# УПРОЩЕНИЕ КОНСТРУКЦИИ ПАНЕЛЕЙ РМВ

**METTЭM**

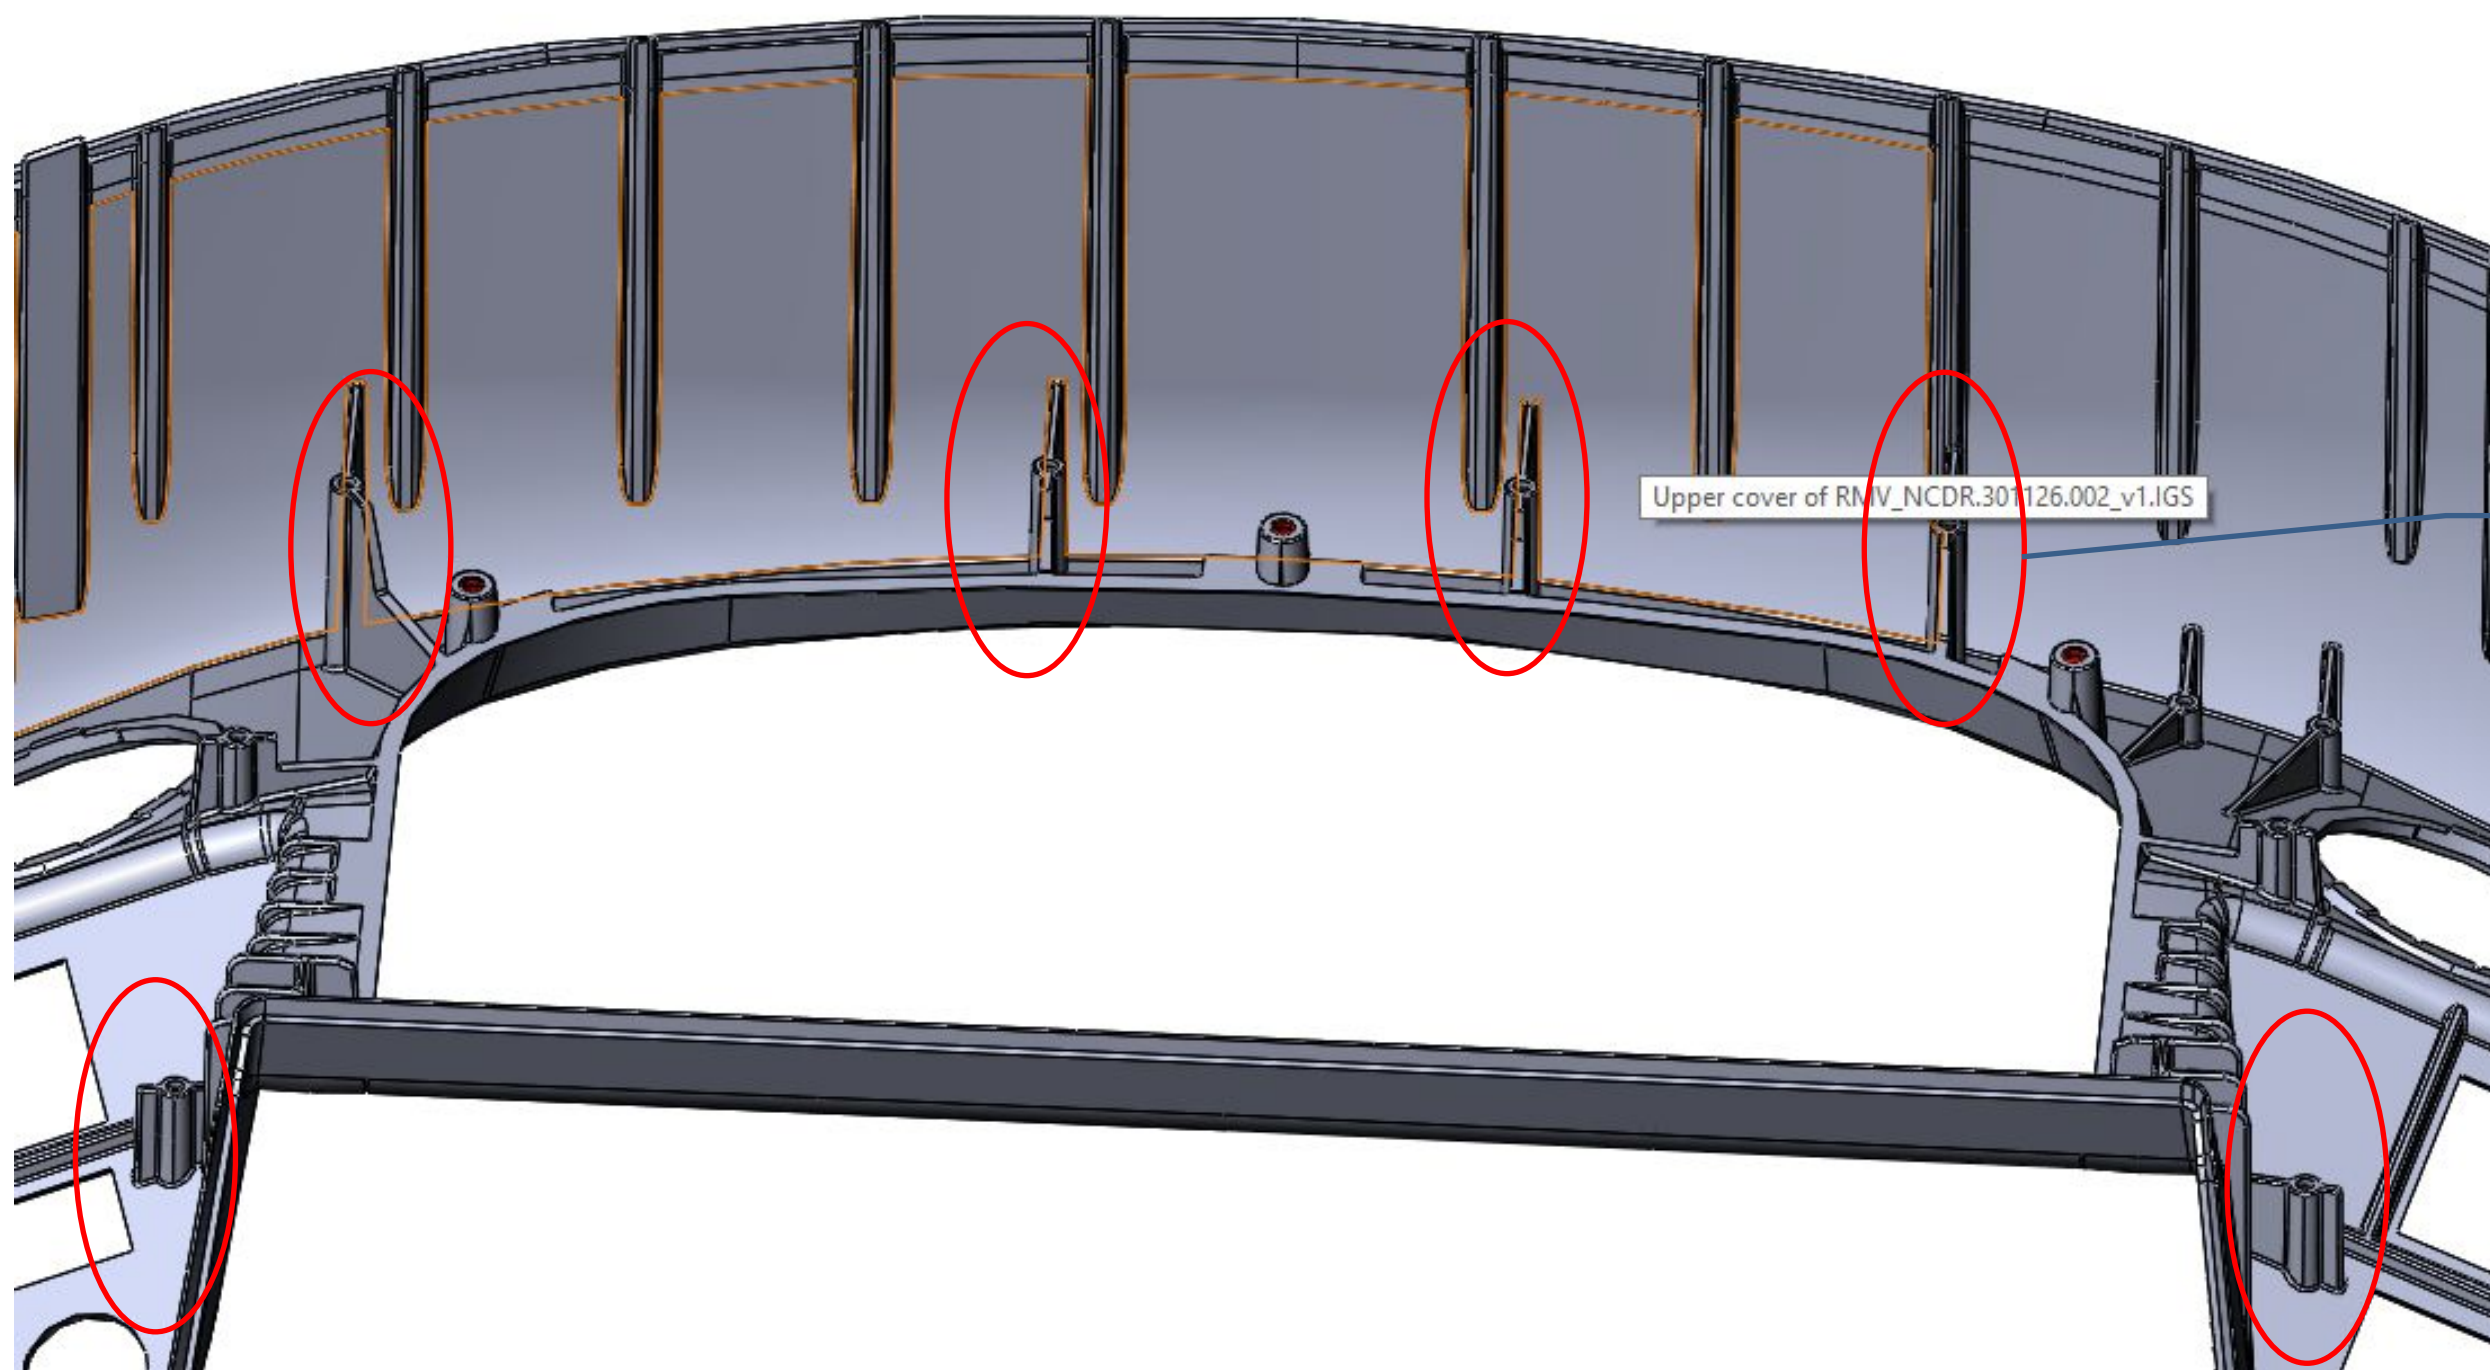
Уменьшить высоту бобышек под крепление держателей  
ХОМУТОВ

В текущей версии не  
проработано

OK

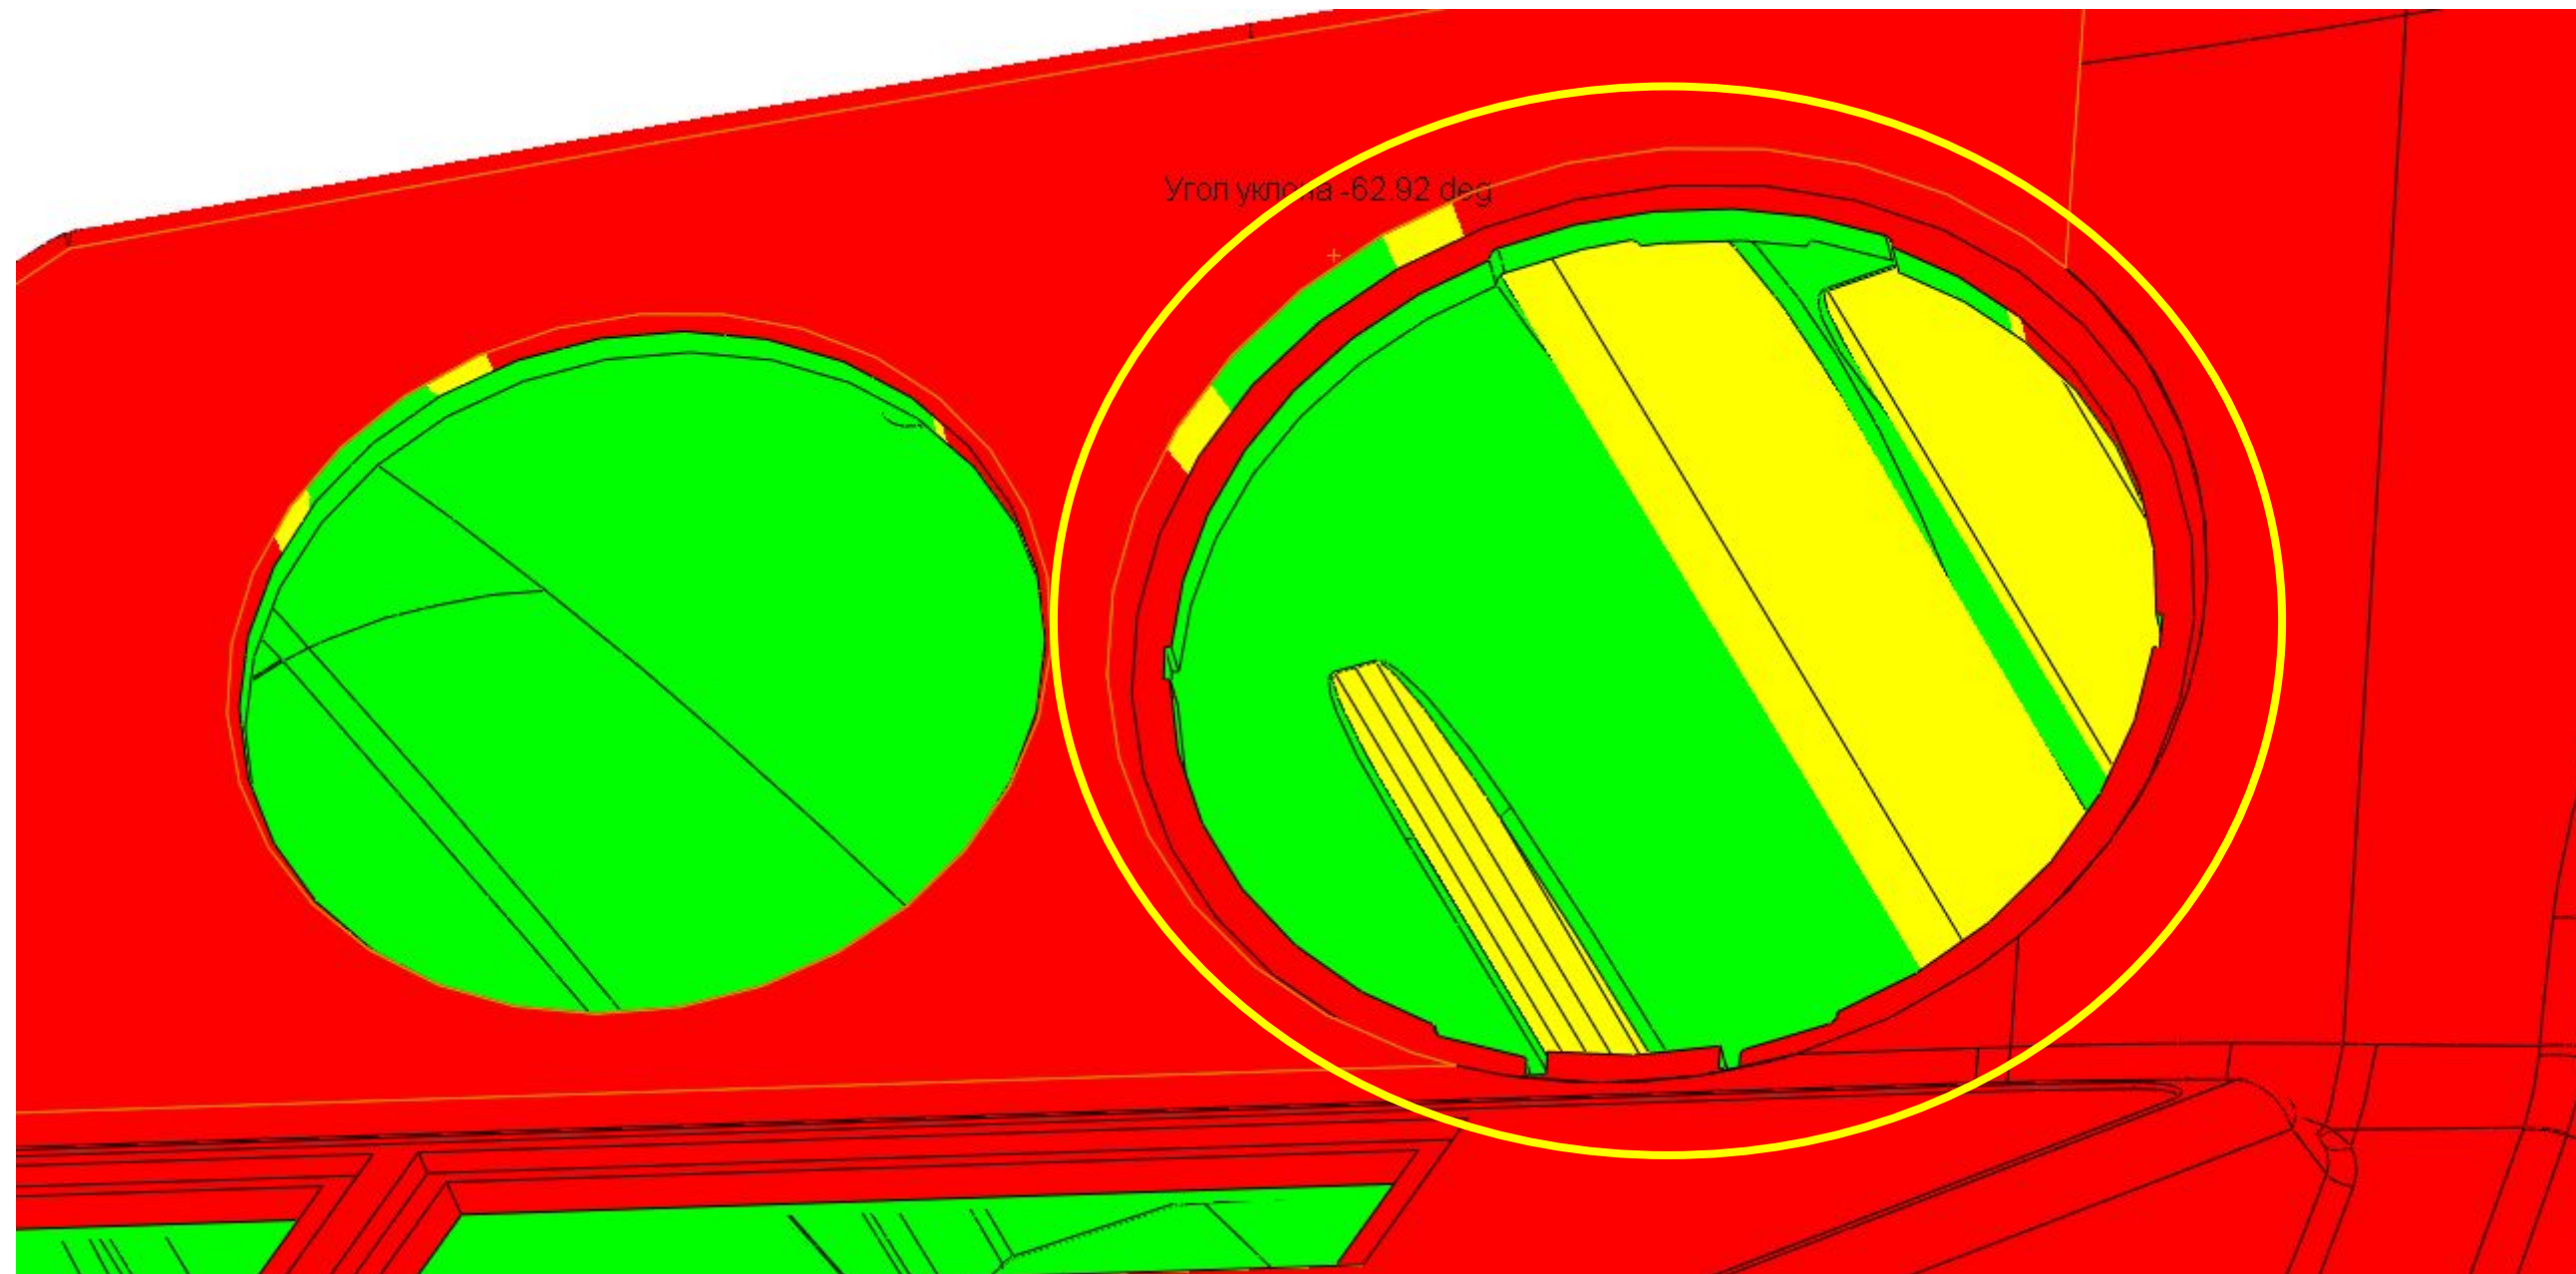
Исключить необходимость подвижных знаков в отверстиях под дефлекторы, варианты:

1. Половину отверстия формировать матрицей, половину пуансоном, базирующие пазы дефлектора открыть, увеличить угол фаски для исключения поднутрений.
2. Повернуть отверстие под дефлектор, срезать материал в верхней части, мешающий разъему, увеличить угол фаски для исключения поднутрений.

OK
